漏えい警報措置に係る系統図の補正申請について

図 警報発報場所及びケーブルの渡り図

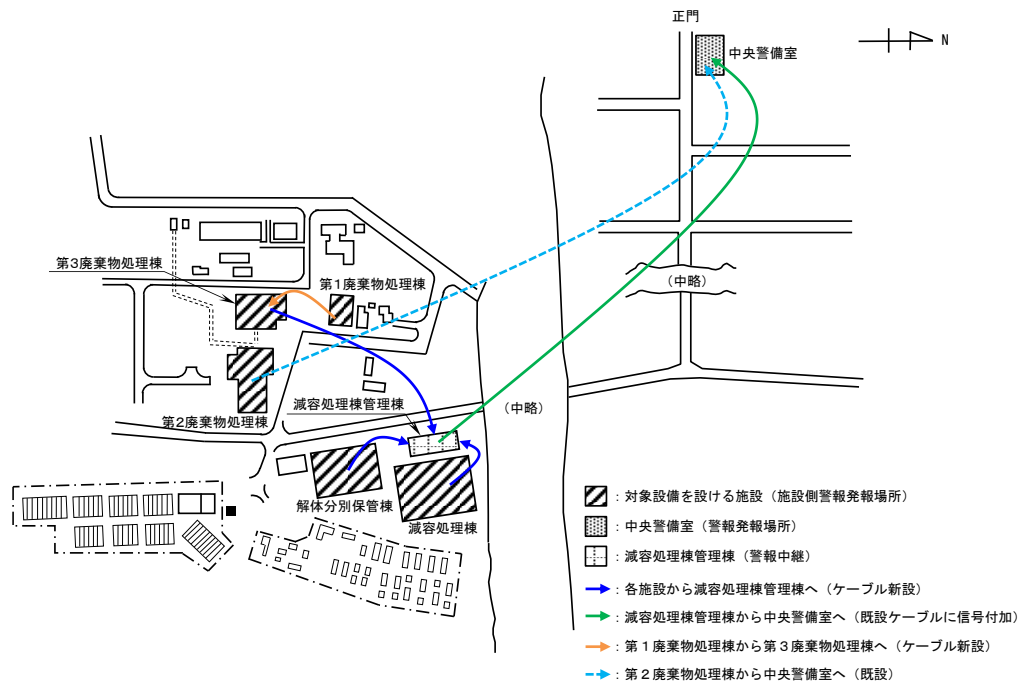
第1廃棄物処理棟及び第3廃棄物処理棟については、減容処理棟管理棟の弱電端子盤まで、それぞれ光ファイバケーブルを敷設することを考えていたが、第3廃棄物処理棟の中継盤に第1廃棄物処理棟の信号を集約し、そこから1本の光ファイバケーブルで減容処理棟管理棟に信号を送るよう合理化を図ることとする。（下図参照）

図-1.3.1 第2廃棄物処理棟の漏えい警報装置の系統図

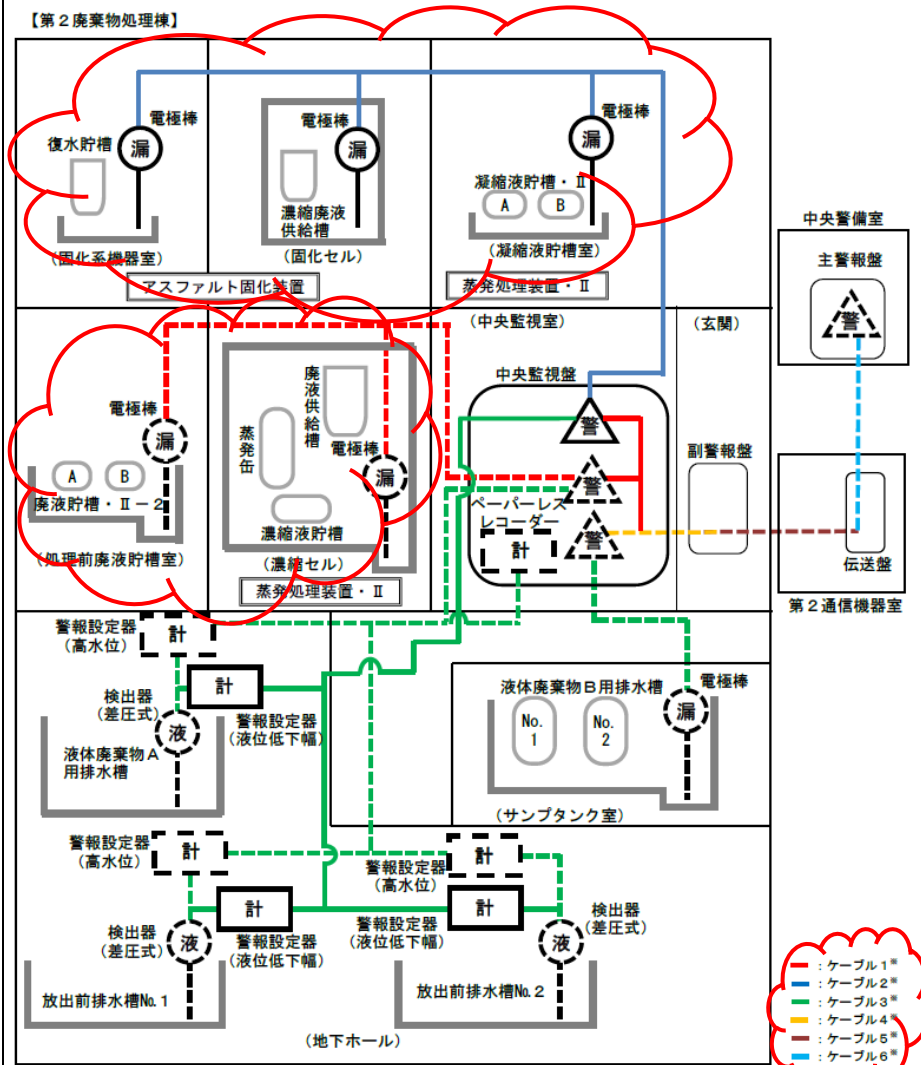
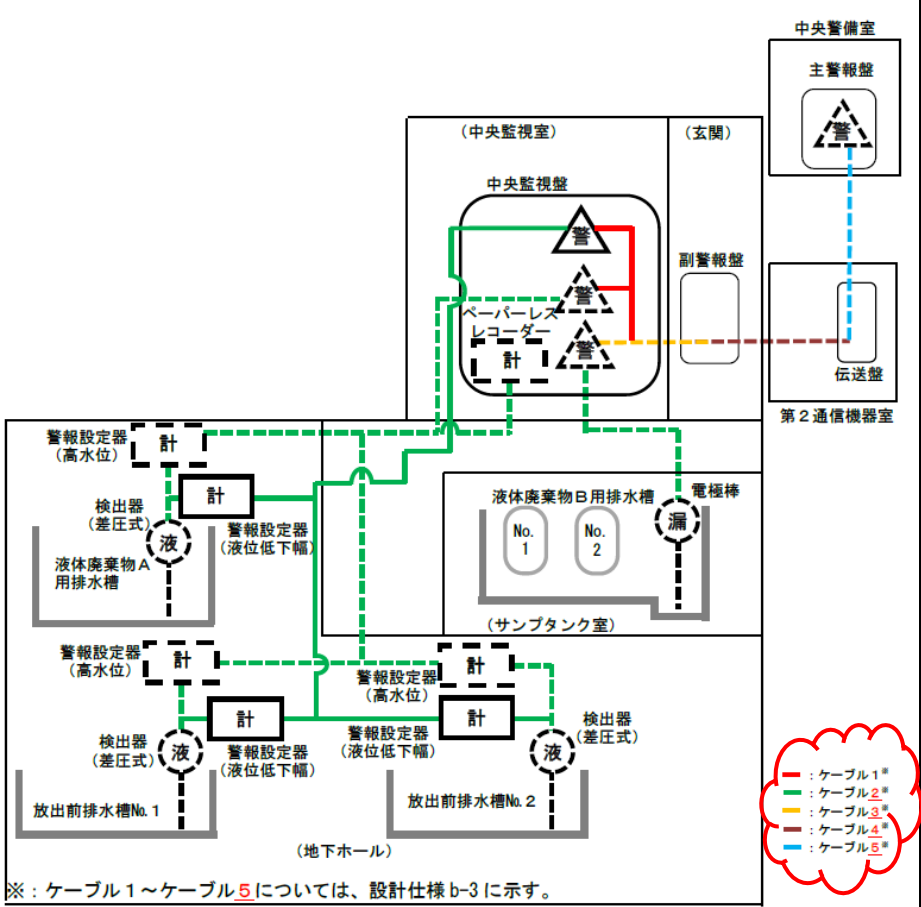
アスファルト固化装置の停止に伴い、アスファルト固化装置及びその上流側の設備に係る漏えい警報装置も運用を停止するため、第2廃棄物処理棟の漏えい警報装置の系統図（図－1.3.1）について、2頁に示すとおり修正し、補正申請を行う。

図-1.2.1 第1廃棄物処理棟の漏えい警報装置の系統図

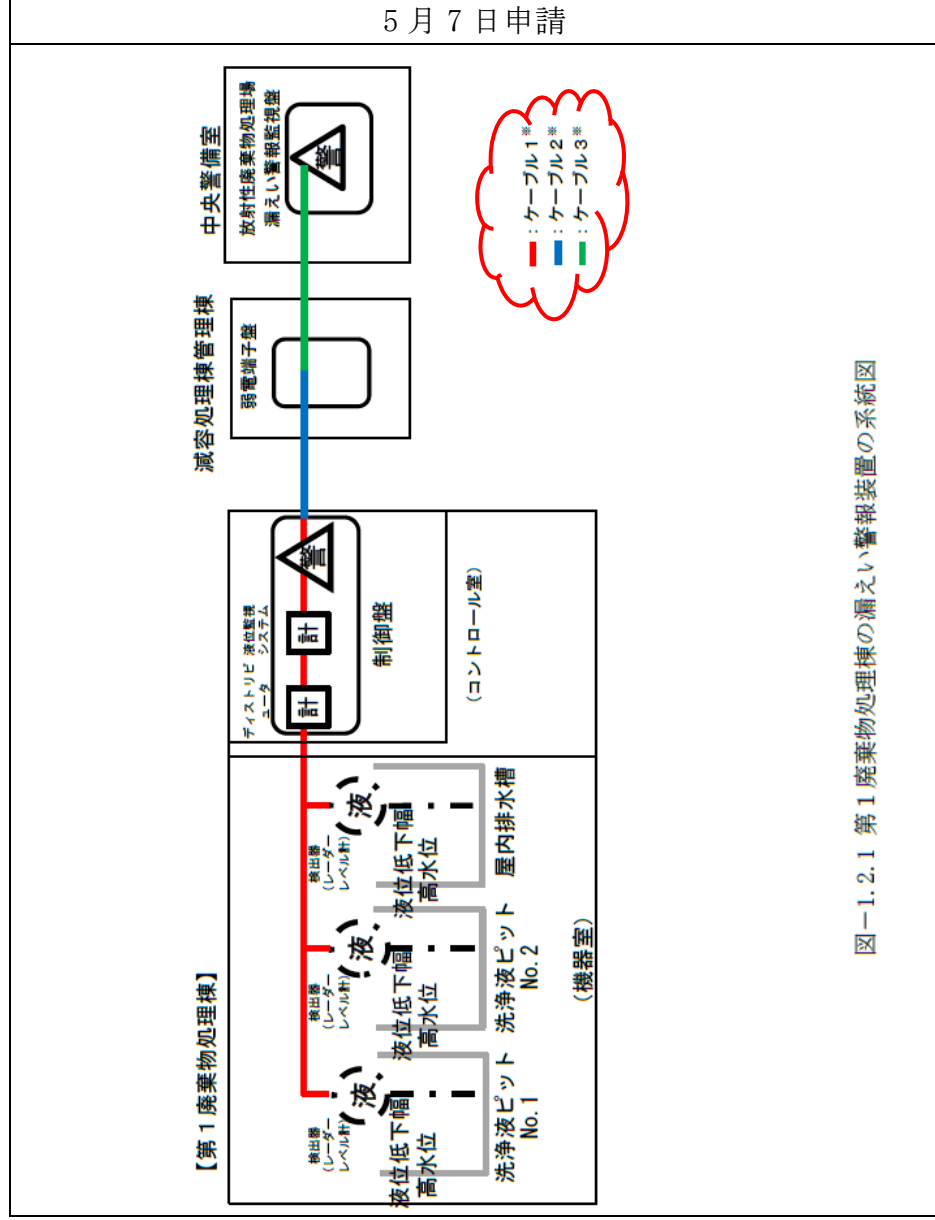
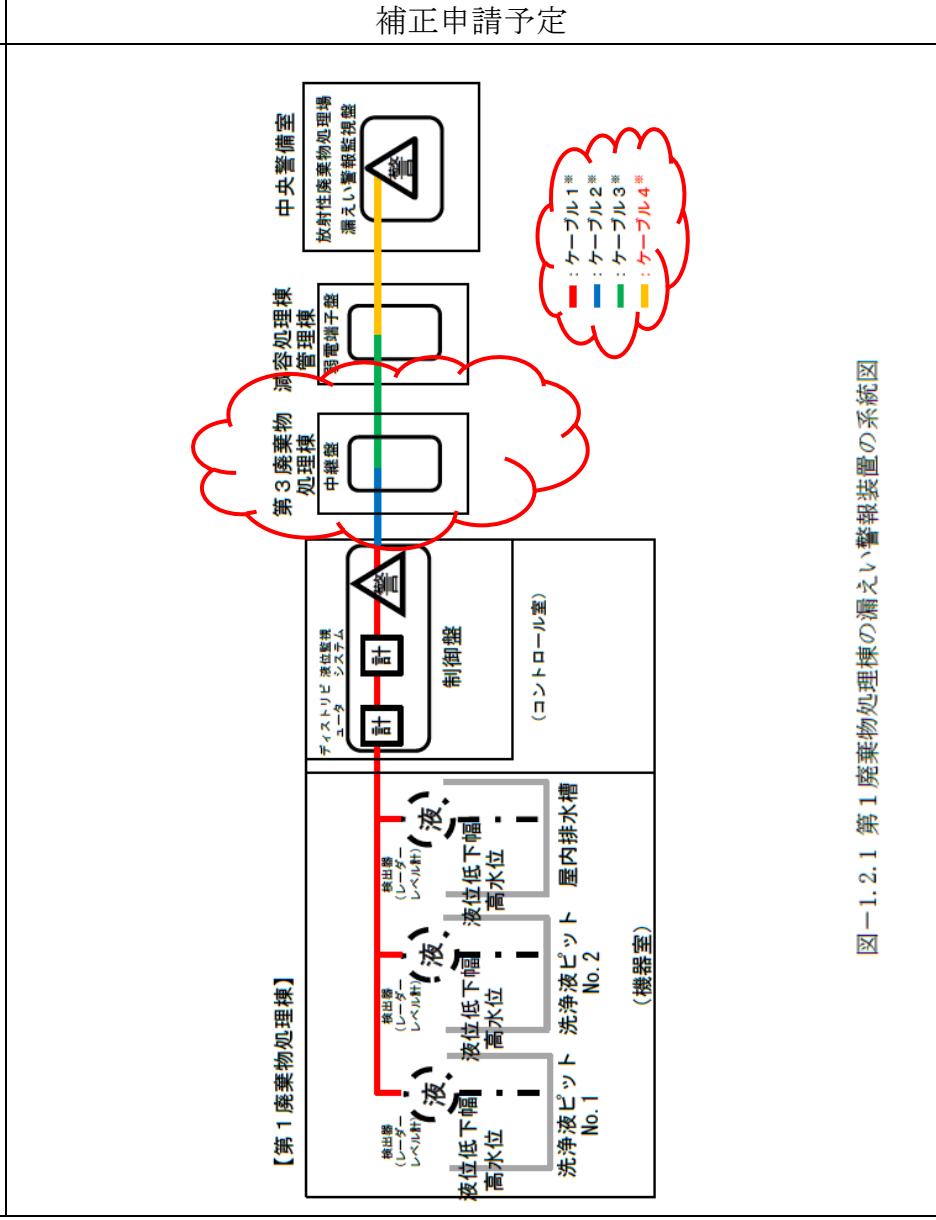
よって、第1廃棄物処理棟の漏えい警報装置の系統図（図－1.2.1）及び第3廃棄物処理棟の漏えい警報装置の系統図（図－1.4.1）について、3頁及び4頁に示すとおり修正し、補正申請を行う。
